# Projet éolien Les Landes

Commune de Houssay

Mémoire en Réponse aux observations de l'avis de la Mission Régionale d'Autorité environnementale de la région Pays de la Loire sur le projet éolien porté par la SAS La Petite Lande sur la commune de Houssay (53).

22 janvier 2025

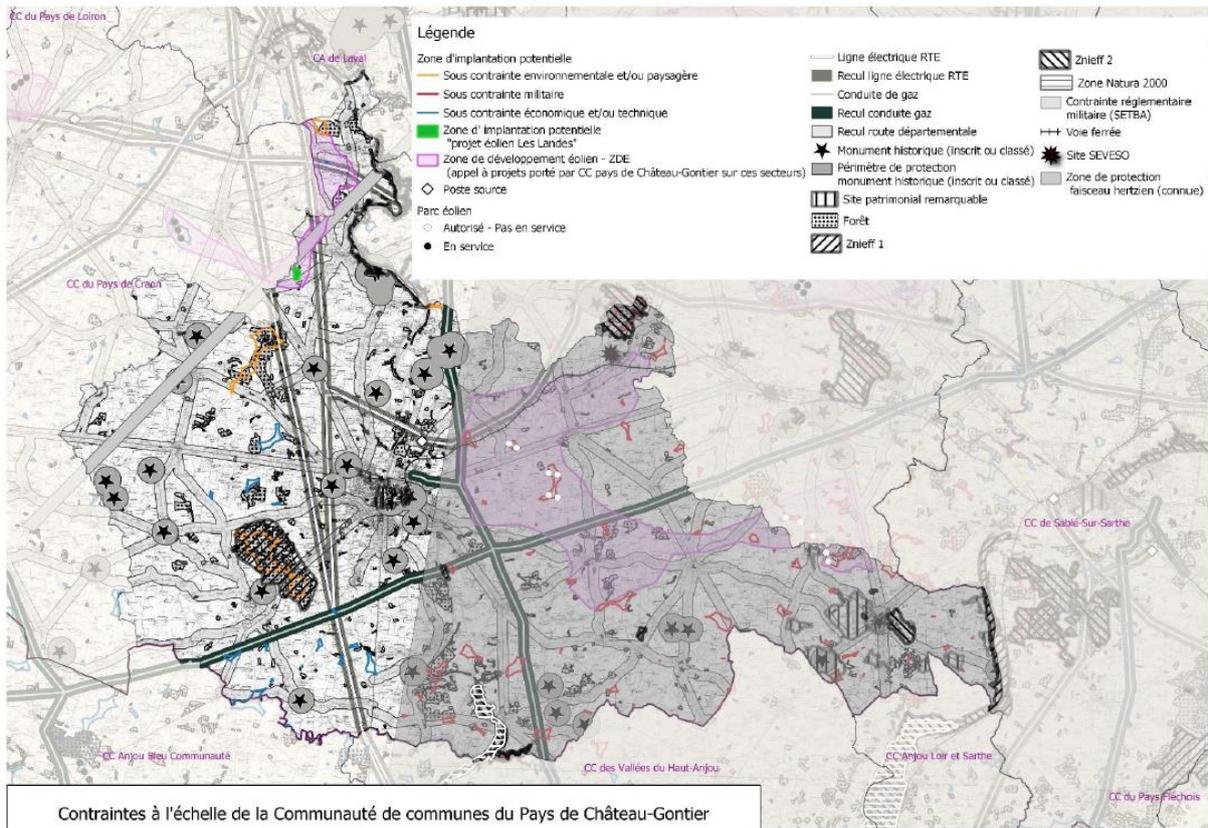
***-Si les critères de choix du site exposés dans l’étude d’impact excluent de facto tout autre site sur le territoire de la communauté de communes***

Ce travail d’analyse a été effectué à l’échelle de la Communauté de Communes du pays de Château-Gontier. Le détail en est donné pages 43 à 45 de l’étude d’impact, et illustré sur la figure 3 page 45, reprise ci-dessous.

Les zones à moins de 500 mètres des habitations sont rares à l’est de la Communauté de communes, et celles existantes sont caractérisées par des contraintes environnementales et paysagères, dû notamment à la présence de boisements et de ZNIEFF de type I. Le développement d’un projet éolien dans ces zones n’a donc pas été priorisé aux vues des sensibilités potentielles.

Les ZIP délimitées en bleu sur la carte ci-dessus, extraite de l’étude d’impact, disposent de diverses contraintes techniques et/ou économiques. On y trouve en effet des ZIP où la faible surface ne permet pas l’implantation d’un parc éolien économiquement viable. D’autres sont trop proches d’une infrastructure routière, nécessitant un certain recul et diminuant par conséquent les possibilités d’implantation. Enfin, certaines de ces zones voient leur distance au poste source le plus proche très élevée.

**Ainsi, le territoire de l’intercommunalité ne comporte que très peu d’espaces réellement exploitables pour le développement d’un projet. La zone d’implantation potentielle retenue sur le territoire communal de Houssay est donc celle présentant des contraintes proportionnées au sein d’une ZDE.**
